Jászboldogháza - Jánoshida (11981) állomás vázlatos helyszínrajza

Kézírás tárgy: SZOLNOK DM
Utolsó módosítás: 2025.11.04.

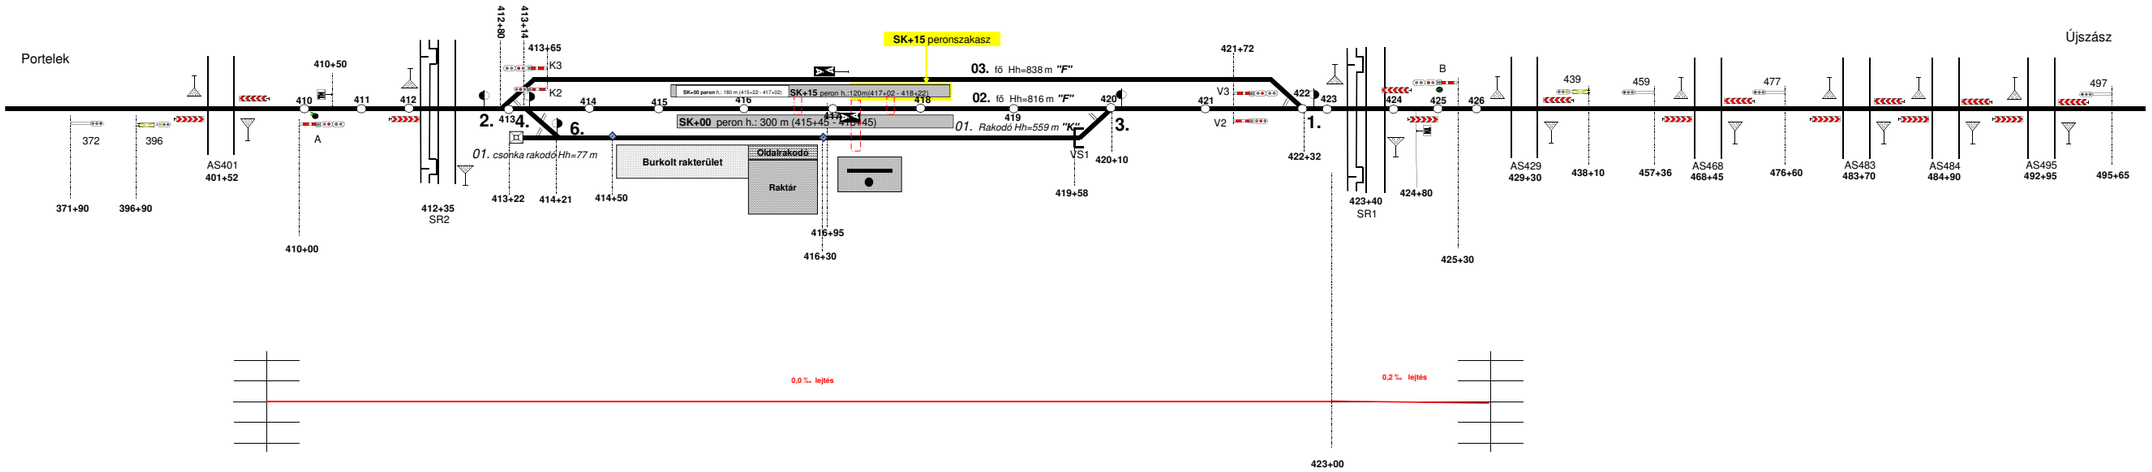
Módosítások:
- SR1 és SR2 sorompó kezdőpont felőli oldalán labirintkorláttal ellátott, de külön fényjelző készülék nélküli gyalogos átjáróra javítva.
- AS429 sz. sorompó útátjárójelzője pontosítva
-ÁF kérésre: végponti TH szelvényszáma módosítva 424+80-ra (2025.05.29.)
-ÁF kérésre:Utasperonok szelvényszáma és a peronok hosszának pontosítása(2025.11.04)
